敦賀発電所発電用原子炉設置変更許可申請書 (平成27年11月5日)
 添付書類六 変更に係る発電用原子炉施設の場所に関する気象, 地盤,
 水理, 地震, 社会環境等の状況に関する説明書
 6-7-4-872頁

敦賀発電所2号炉 敷地の地形、地質・地質構造について

D-1トレンチ テフラ分析結果 (D-1トレンチ南法面) (その1) 各テフラの降灰層準 (No.活-51)、測線Yの棒グラフの色 (No.活-52)、濃集分析の測線名 (No.活-53)、調査位置図の観察面形状 (No.活-54)

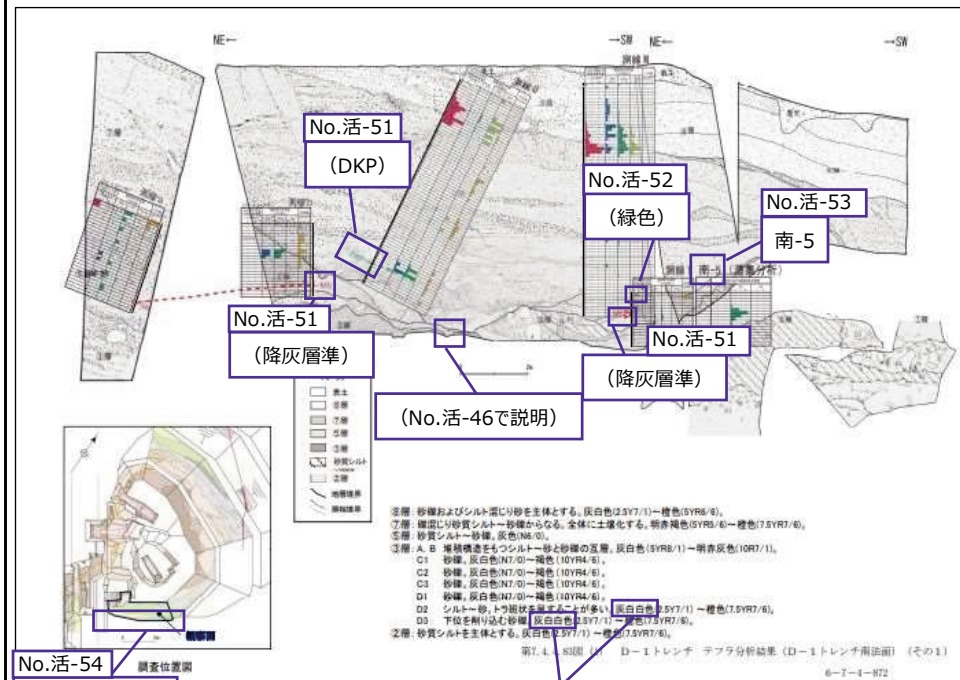
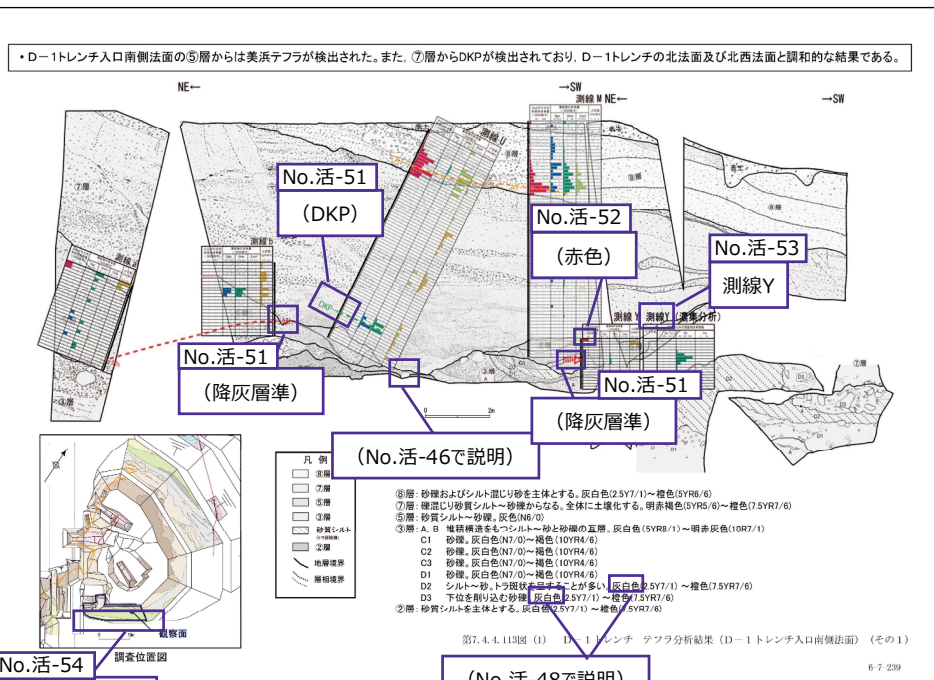
申請書(平成27年11月5日) 添付書類六に追記(青太枠)

No.活-54 (観察面形状)

K断層 ピット調査結果 (ふげん道路ピット) (その3) 解釈線 (No.活-55) を修正

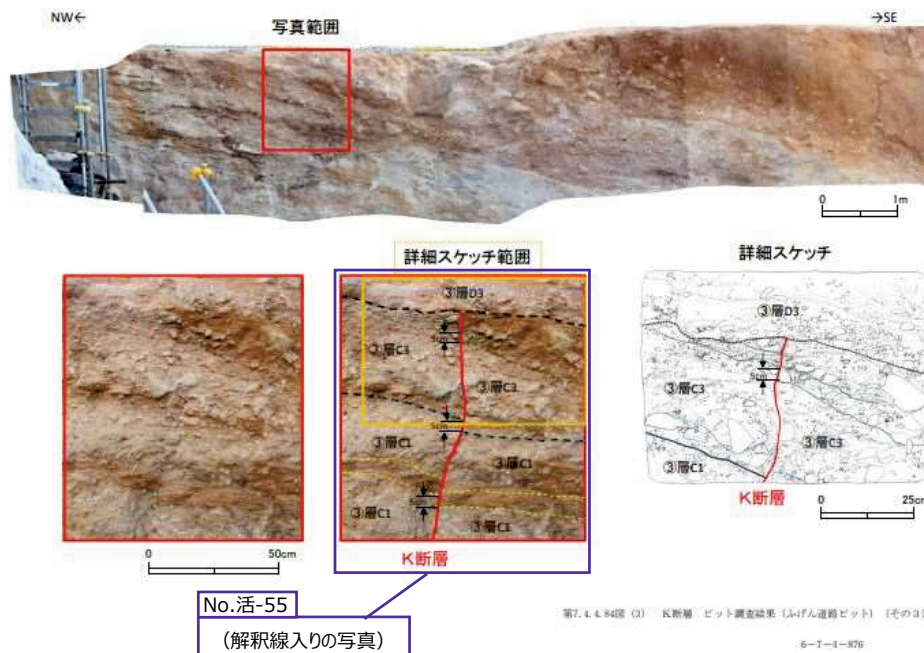
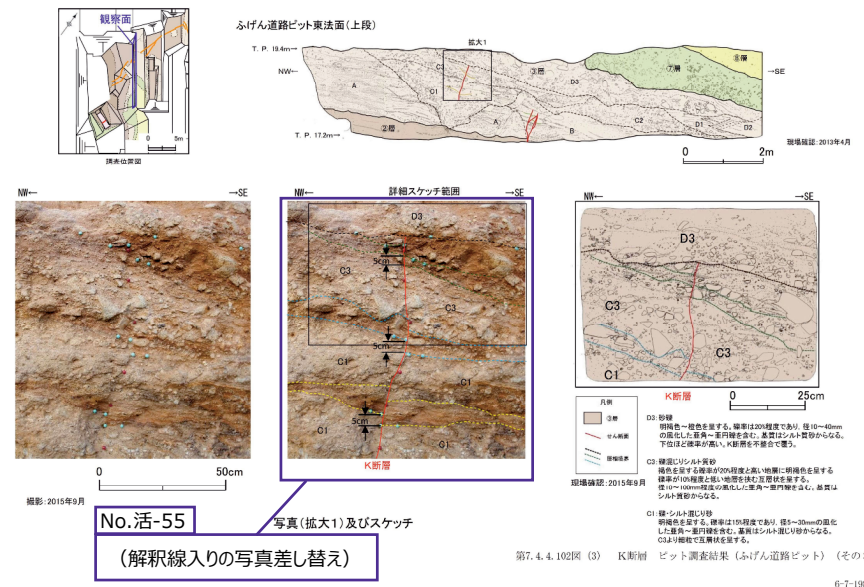
申請書 (平成27年11月5日) 添付書類六に追記 (青太枠)

• ふげん道路ピット東法面において認められたK断層は、②層及び③層中のC層までの地層に変位・変形を与えているが、その直上に分布する③層中のD3層の基底には、原電道路ピット東向き法面と同様、K断層による変位・変形は及んでおらず、D3層は下位のC層とは明瞭な傾斜不整合関係を接している。
